東海第二発電所 特定重大事故等対処施設の設計に伴う 既許可(設置変更許可)への影響

2020年12月2日
日本原子力発電株式会社

第5図 格納容器圧力逃がし装置系統概要図

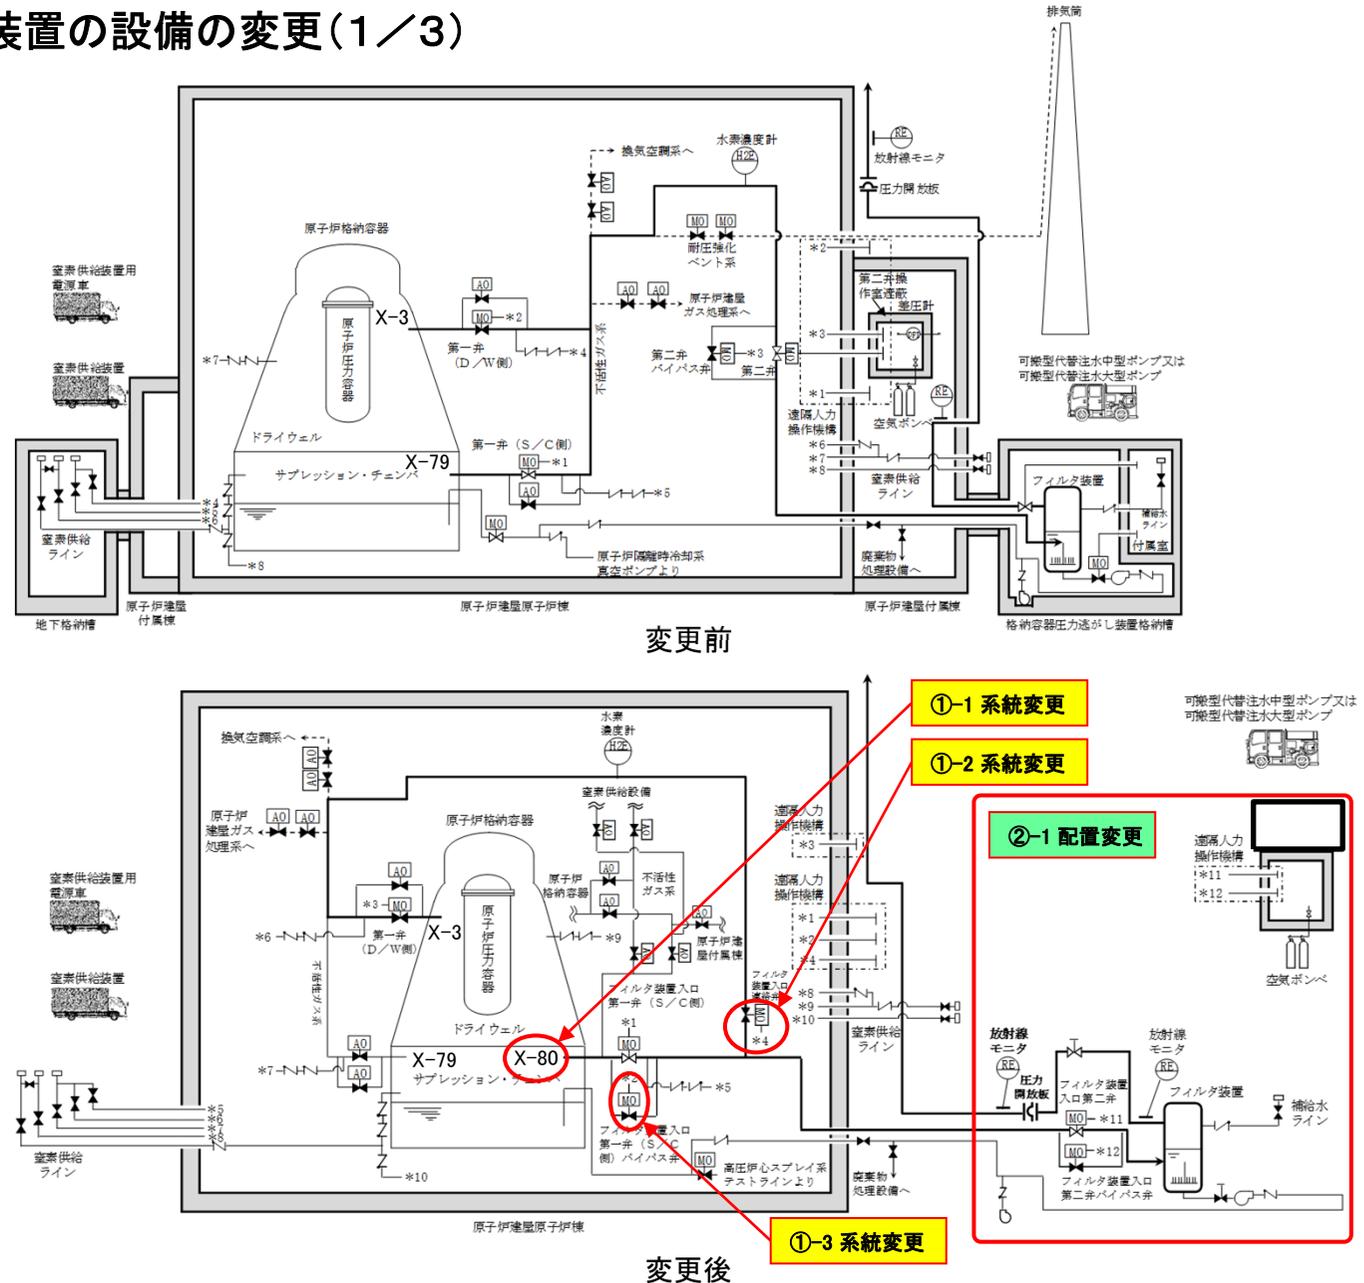
○格納容器圧力逃がし装置のES/S A兼用化に伴い、格納容器圧力逃がし装置の系統及び配置を変更する。

1. S/C側の取り出し位置の変更 (X-79からX-80へ変更)
2. D/W側配管にS/C側との隔離弁を設置
3. S/C側配管の第一弁にバイパス弁を設置

1. 格納容器圧力逃がし装置、フィルタ装置入口第二弁、フィルタ装置入口第二弁バイパス弁、 圧力開放板をへ移動

第4表 アクセスルート及び作業場所における遮蔽設備

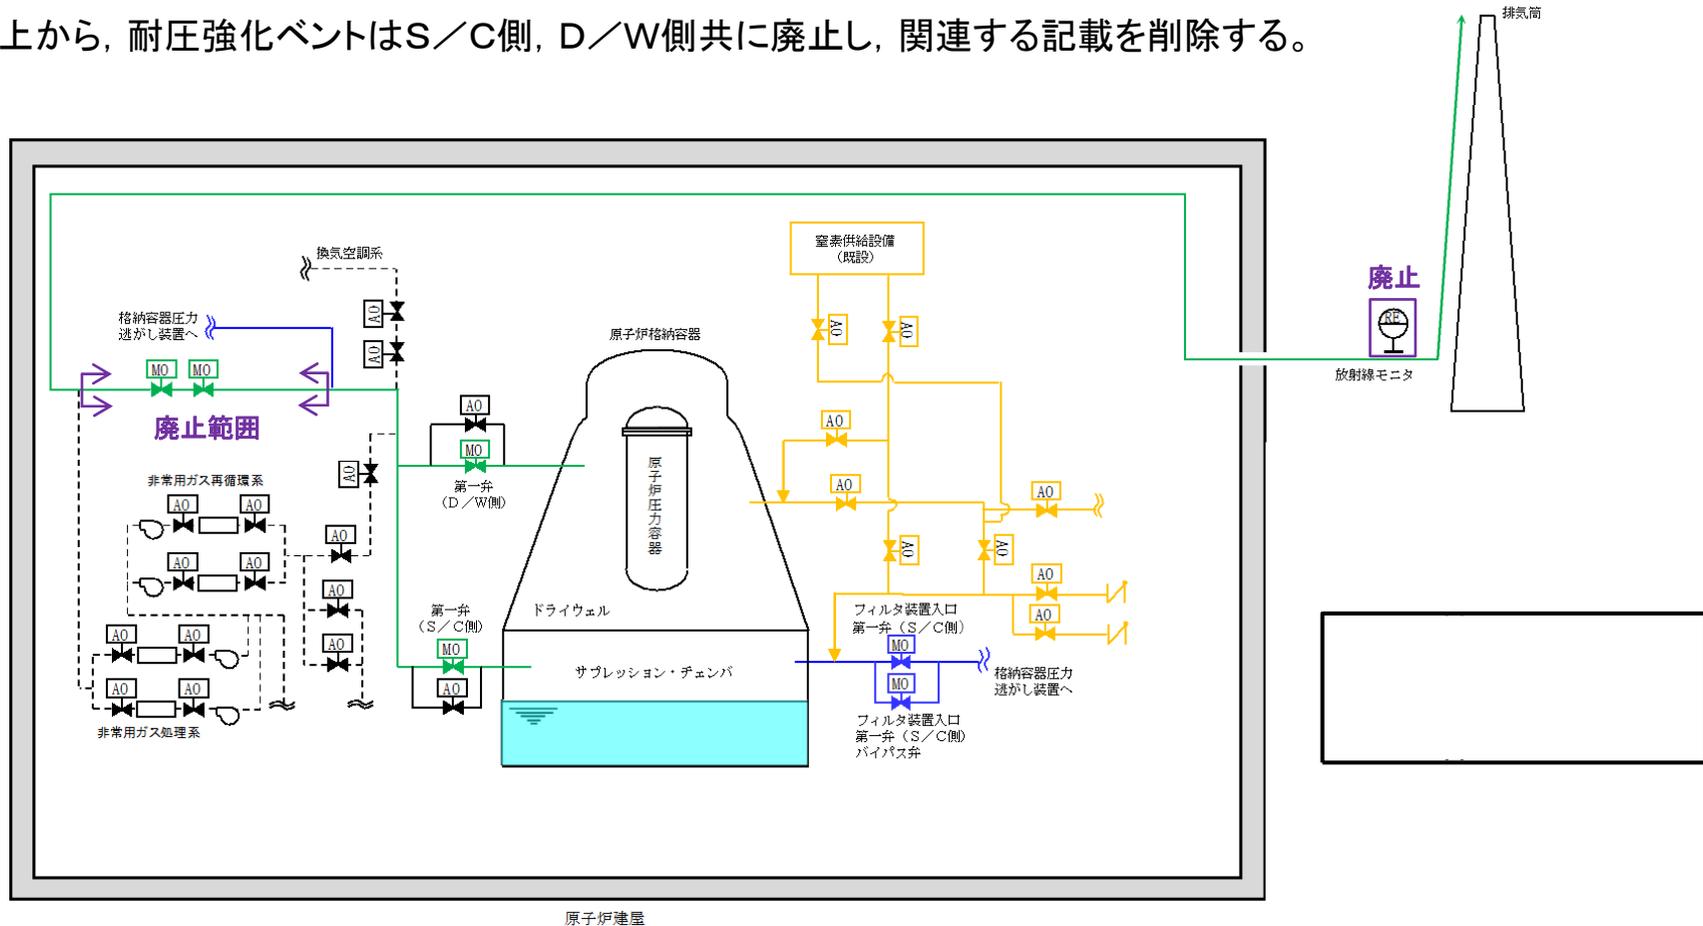
○FVのES/SA兼用化に伴い、ベント実施に係る弁操作等の作業場所の変更により、被ばく評価で考慮しているアクセスルート及び作業場所における遮蔽設備*の主要設備が以下のとおり追加及び変更となる。

第8図 耐圧強化ベントの廃止方法

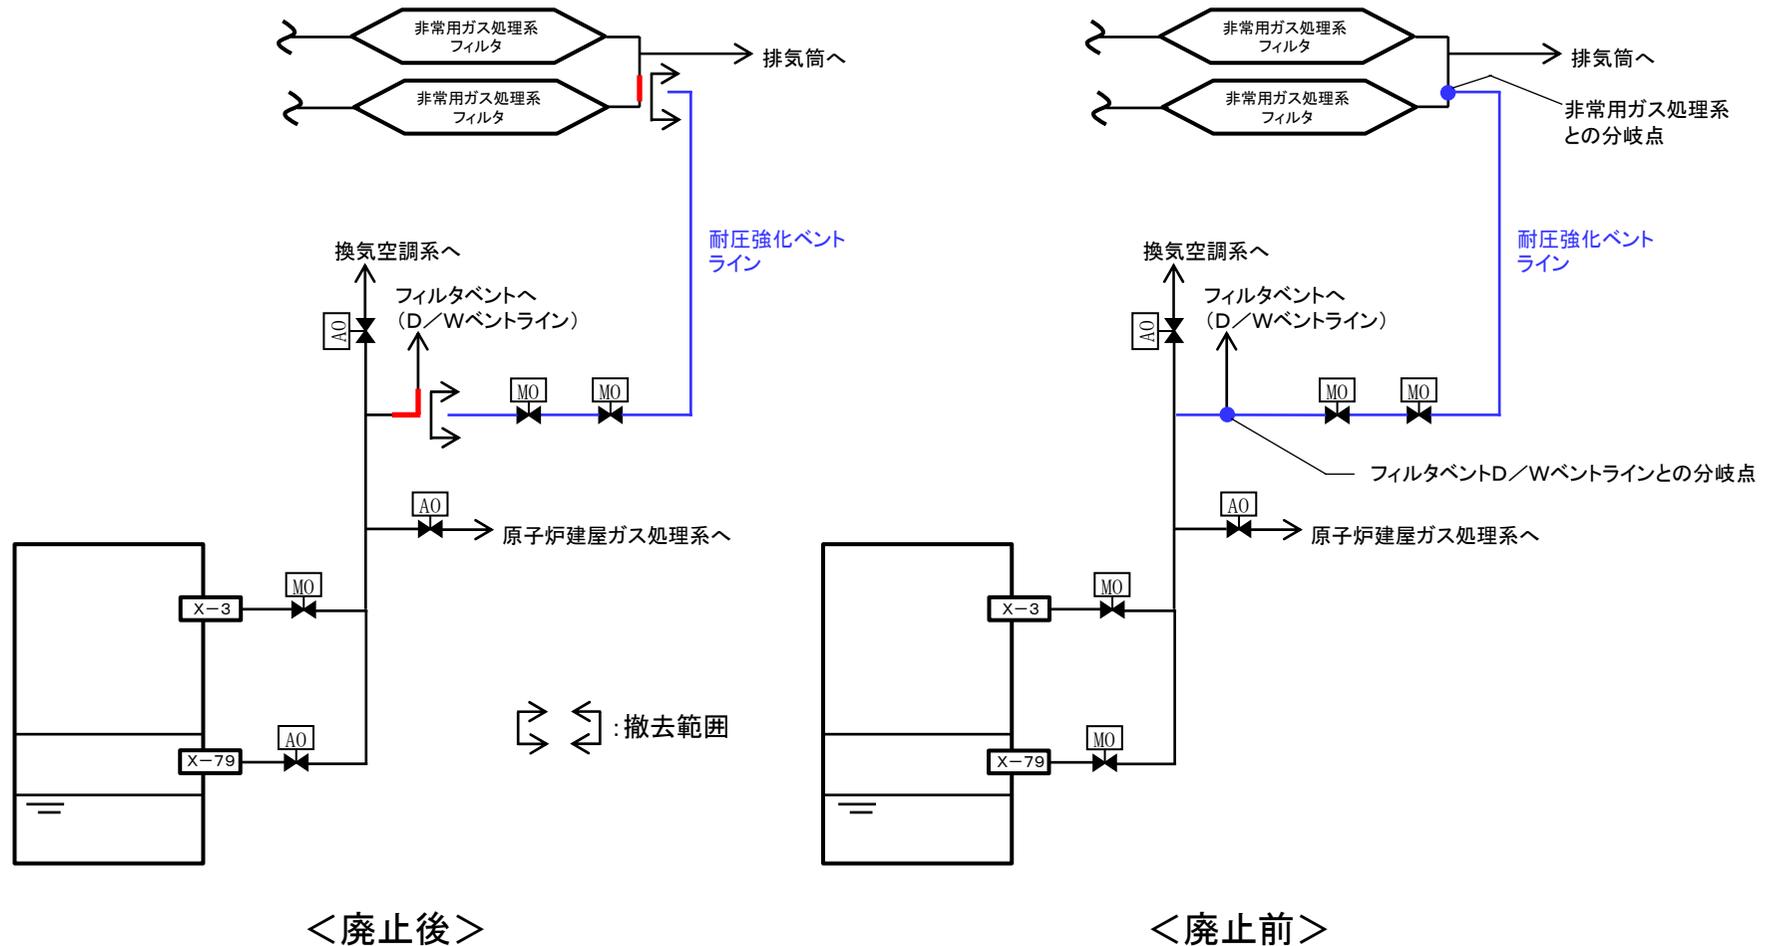
- ①上流(フィルタベントD/Wベントラインとの分岐点)及び下流(非常用ガス処理系との合流点)近傍で耐圧強化ベントラインを切断する。
- ②フィルタベントD/Wベントライン及び非常用ガス処理系側の切断面を含む継手をそれぞれエルボと直管に取り替える。

第11図 設計変更等に伴う手順への反映個所の概要

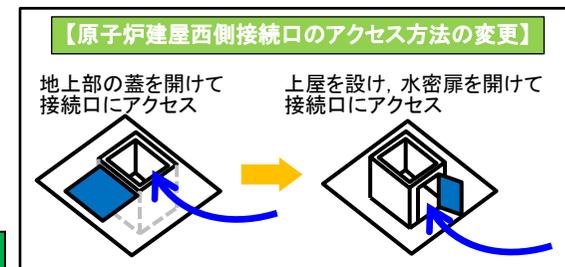
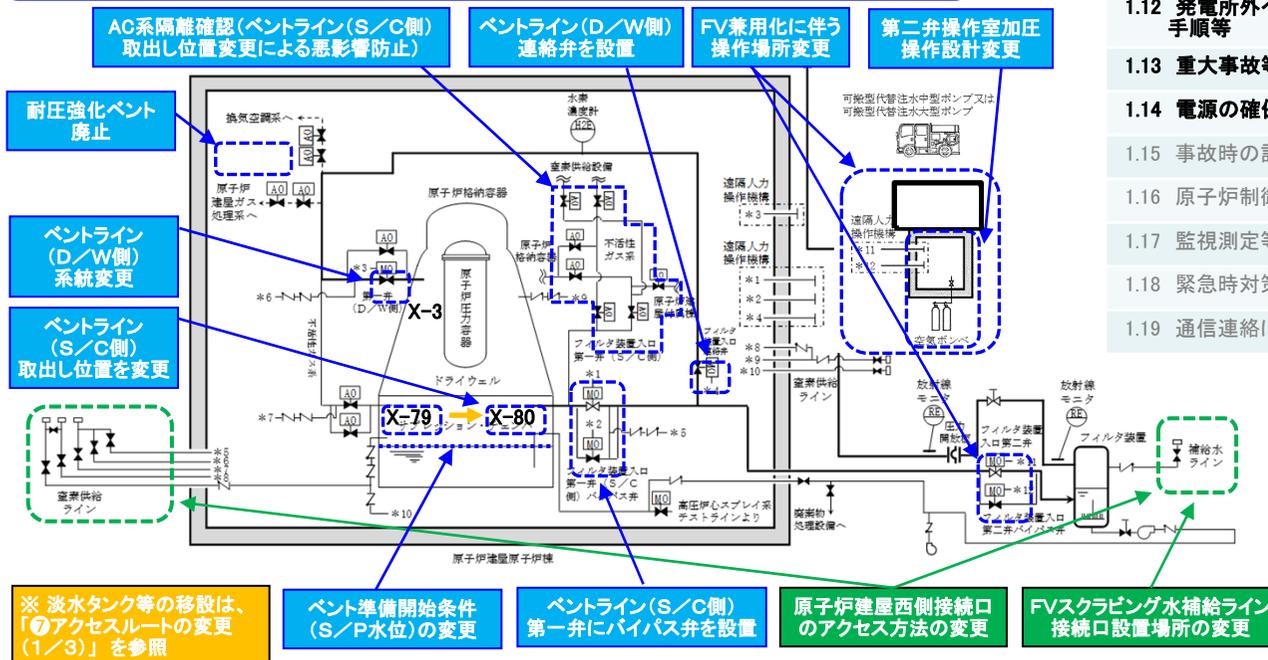
- S/C側ベントライン取出し位置変更(X-79からX-80へ)
- S/C 1ライン(1弁)+D/W 1ライン(1弁) → S/C 1ライン(2弁)+D/W 1ライン(1弁)
- D/W側ベントラインにS/C側との連絡弁を追加
- S/C側第一弁にバイパス弁を設置、フィルタ装置入口第二弁を兼用化のFV建屋へ配置
- 有効性評価の反映⇒ベント準備開始条件変更(S/P水位:通常水位+5.5m→5.0m到達)
- ベント時AC系の隔離確認を反映(悪影響防止)
- [] 加圧操作設計変更
- 耐圧強化ベント廃止を反映

- 淡水タンクの設置場所の変更に伴い、ホース敷設距離が変更(所要時間増加)
- 接続電源盤(自主対策設備)の撤去を反映

- 蓋開放⇒扉開放(所要時間短縮)
- ES/SA兼用化に伴い、FVスクラビング水補給ライン接続口設置場所の変更
